# 서울특별시 도시계획시설(철도) 변경 결정을 위한 의견청취안 심 사 보 고 서

2018. 12. 18.  
도시계획관리위원회

1. 안건명 : 서울특별시 도시계획시설(철도) 변경 결정을 위한 의견청취안

## 지하철5호선 상일동역 정거장 결정 현황

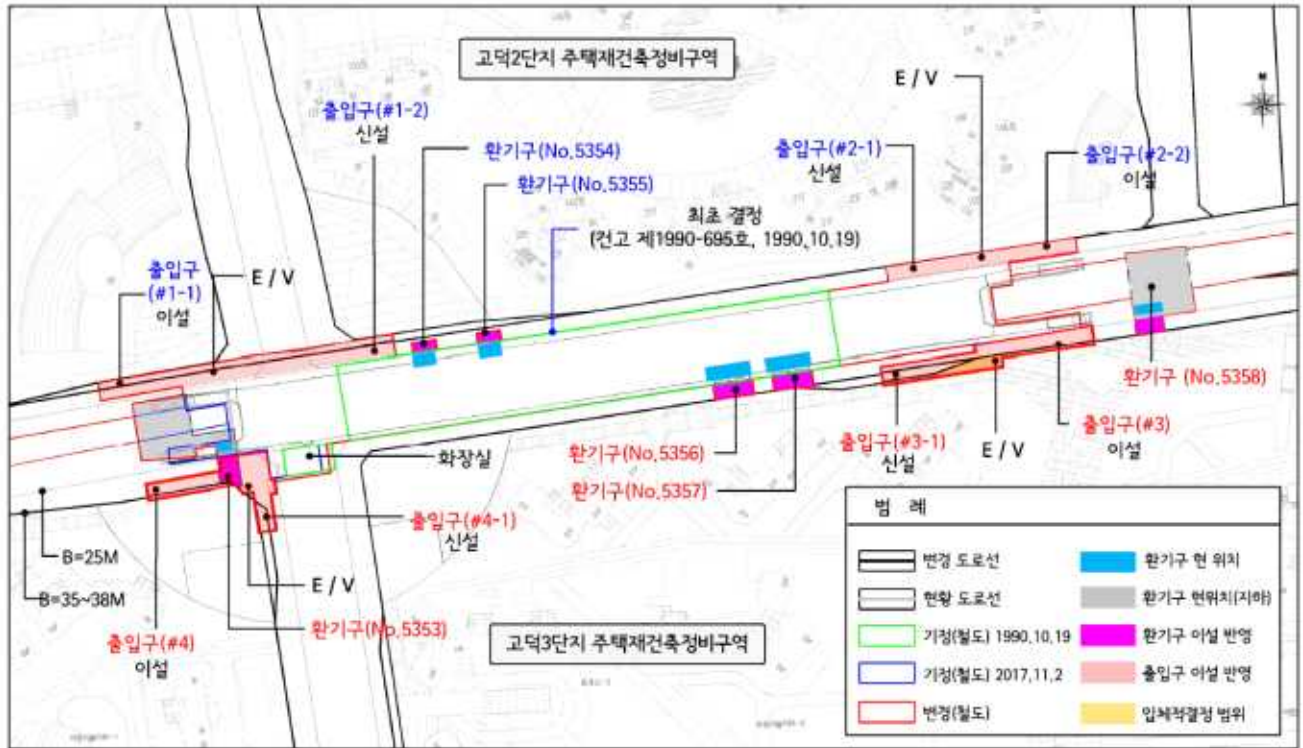
다만, 상일동역 가각부 4개소는 각각 판매시설·공지, 문화광장, 소공원·우체국, 소공원·파출소 등으로 계획되어 있고 이 중 3곳에 지하철출입구가 설치되는 반면, 소공원·파출소가 계획된 곳에만 지하철 출입구가 설치되지 않는데,

도시계획시설 변경 절차 중 관계기관(부서) 협의 과정에서 서울교통공사가 해당 대상지에 출입구 조성의 필요성을 제기한 바와 같이(4p 하단 참고), 해당 가각부는 3단지 대규모 아파트와 바로 인접하여 보행·대중교통 동선의 편의성이 충분히 고려되어야 함에도 출입구가 계획되지 않은 것으로 파악됨.

및 관련부서(기관) 협의 '18.6.27.~7.11.)가 이행됨으로써 합리적 의견이 제시되더라도 의견 반영에 현실적 한계가 있는 것으로 보여지므로6), 정비사업의 사업시행인가시 관련 도시계획시설 (변경)결정사항에 대하여 관계기관·부서의 사전 협의 절차를 제도화 또는 내부지침 등으로 마련할 필요가 있다고 판단됨.
